大飯発電所保安規定審査資料	R0
提出年月日	2022年 6月13日

大飯発電所原子炉施設保安規定変更認可申請書  
審査資料

## 大飯発電所 原子炉施設保安規定

# 組織改正他に伴う保安規定の改正について

美浜第 1 4 0 条組織図（変更後）

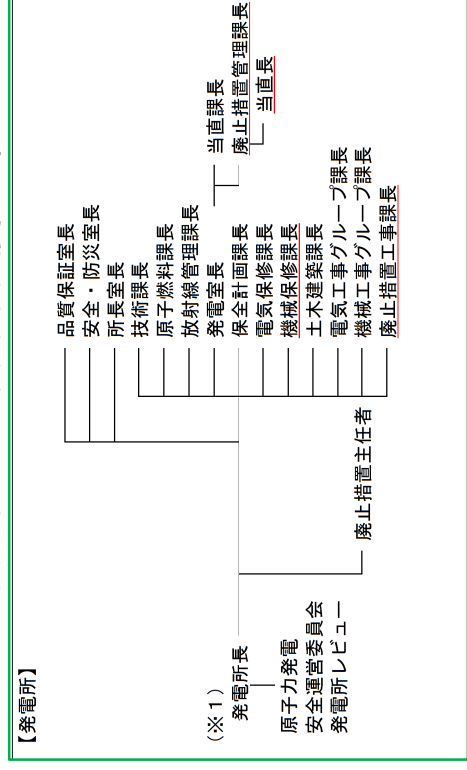
廃止措置工事側とプラント管理側の連携を念頭に、「廃止措置管理課長」を第 2 編組織図に記載した。

1次系冷却水タンク加圧ライン圧力

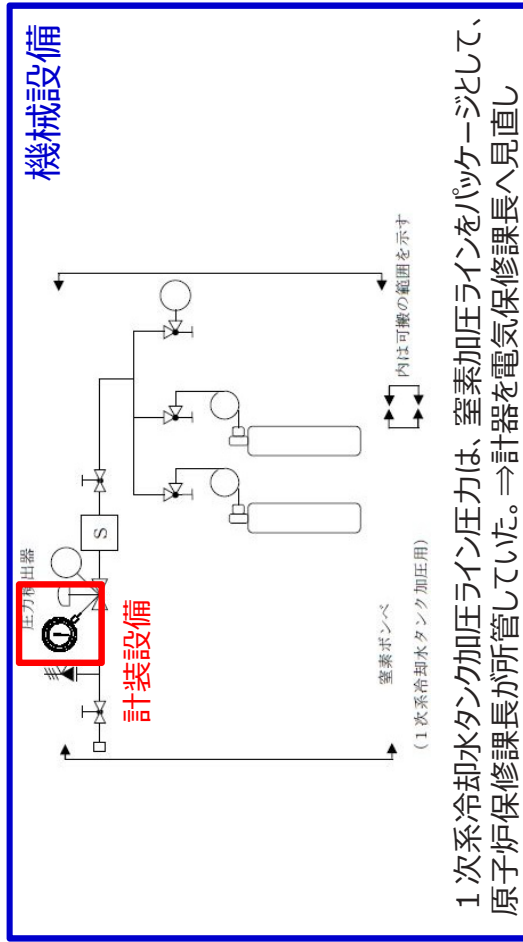
1次系冷却水タンク加圧ライン圧力は、窒素加圧ラインをパッケージとして、原子炉保修課長が所管していた。⇒計器を電気保修課長へ見直し

※1 2 : 1次系冷却水タンク加圧ライン圧力について実施する。 → 削除

補助建屋サンプ水位

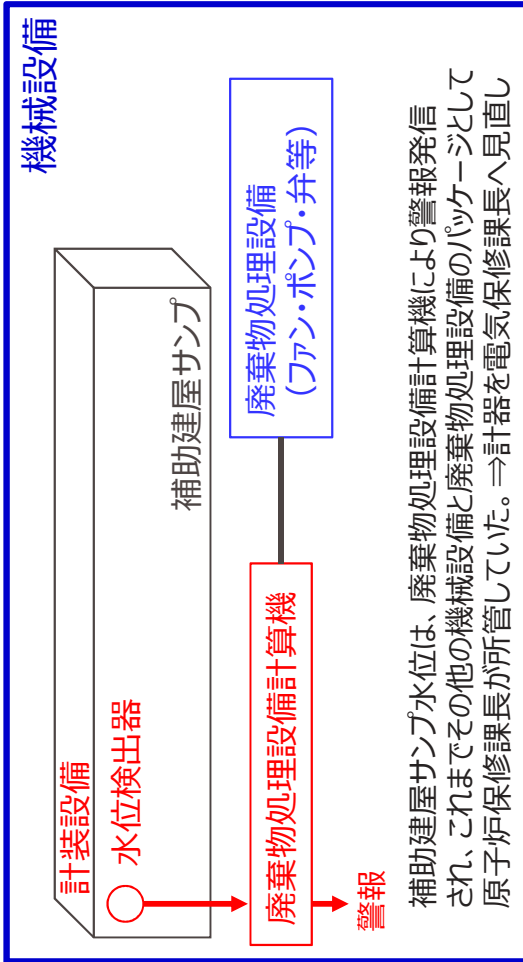
補助建屋サンプ水位は、廃棄物処理設備計算機により警報発信され、これまでその他の機械設備と廃棄物処理設備のパッケージとして原子炉保修課長が所管していた。⇒計器を電気保修課長へ見直し

## (補足資料 1 2) 土木建築工事グループ廃止に伴う職務記載の変更について

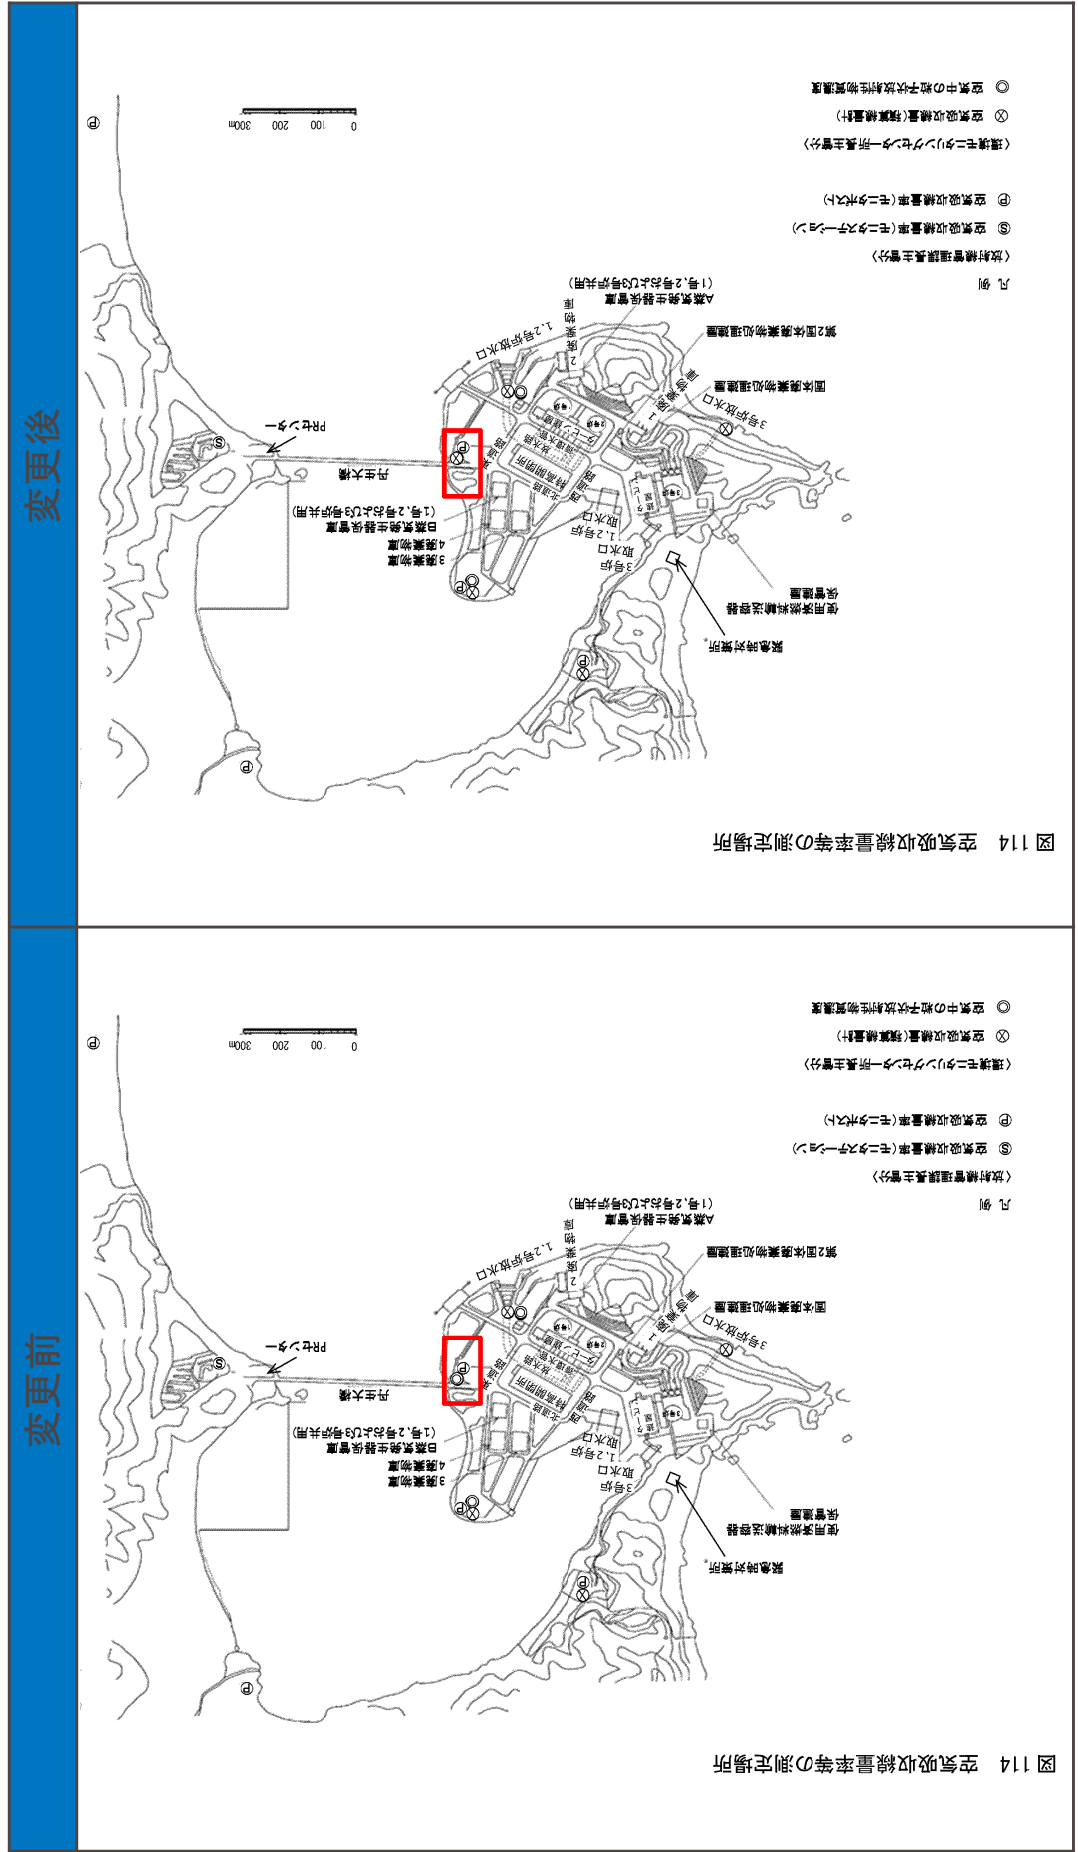
- ▶ 土木建築工事グループ課長を含む各工事グループ課長の職務には「高経年対策の推進」に関する業務を記載している。本経緯は平成 17 年に美浜 3 号機事故の反省として、各発電所の強化を図る目的で現場工事を実施するために電気工事グループおよび機械工事グループを設置した際、今後、現場にて高経年対策の強化を図っていくことを明確にするために特出して記載したものである。
- ▶ 一方で、土木建築課長を含む各保修課長の職務には「高経年対策の推進」に関する業務を記載していない。これは各保修課長の職務である「保守、修理」に高経年対策に関する業務が内包されると整理しているものである。(※)
- ▶ したがって、今回、土木建築工事グループ課長の廃止に伴い、第 5 条から「土木設備および建築物に係る高経年対策の推進」の記載を削除するが、当該業務は、土木設備および建築物に係る高経年対策に関する業務を行う土木建築課長の「保守、修理」に関する業務として引き継がれる。
- ▶ ただし、上述の通りこれまで土木建築工事グループ課長の職務に特出して「高経年対策の推進」に関する業務を記載していた経緯を踏まえ、土木建築課長の「保守、修理」に内包される高経年対策に関する業務と一部重複するものの、今回の土木建築工事グループ課長の廃止に合わせて土木建築課長の職務に「高経年対策の推進」を追記し、「土木設備および建築物に係る高経年対策の推進」に関する業務の移管先を明確化することとした。

○土木建築課の保守、修理には、高経年対策の実施が内包されており、土木建築課においても高経年対策を実施する。

#### 原子炉施設保安規定図181 空気吸収線量率等の測定場所

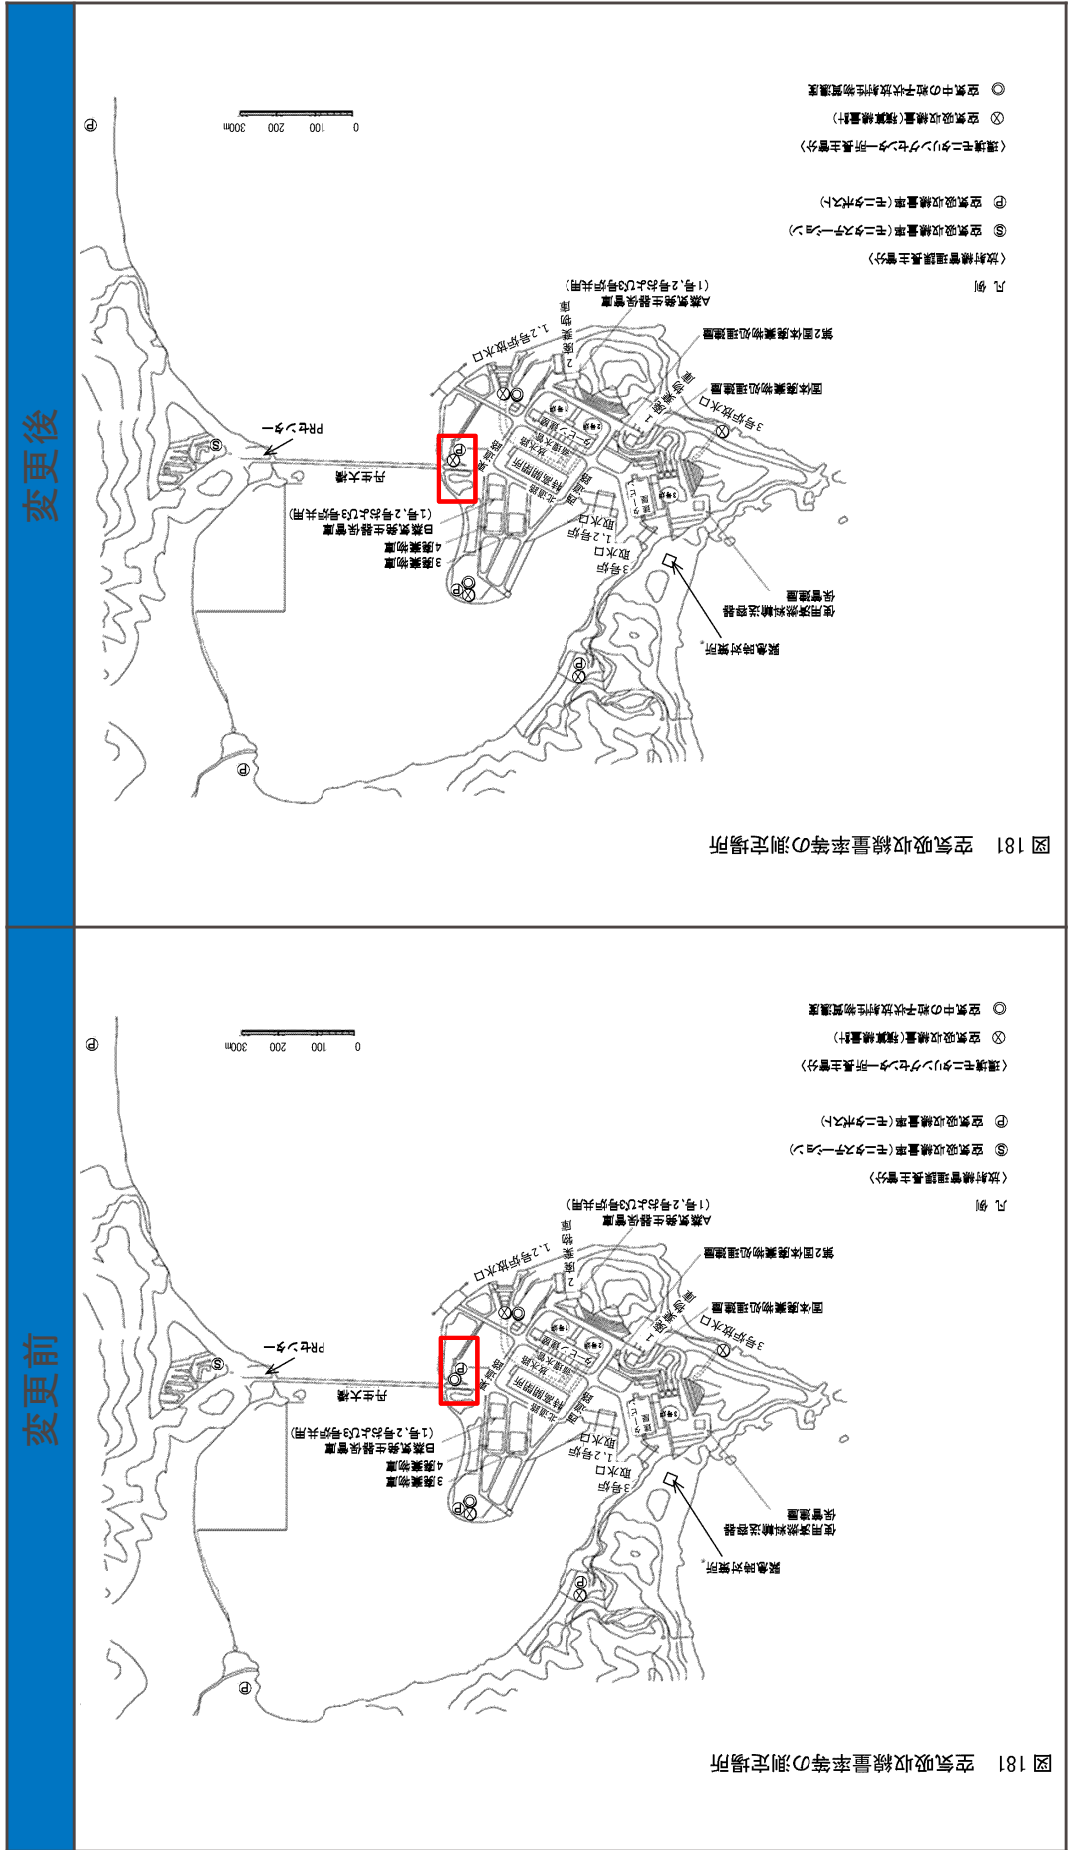
原子炉施設保安規定図181の空気吸収線量率等の測定場所図のうち、記号を適正化する。なお、本来測定すべき空気吸収線量の測定を実施していることから管理上の問題はない。
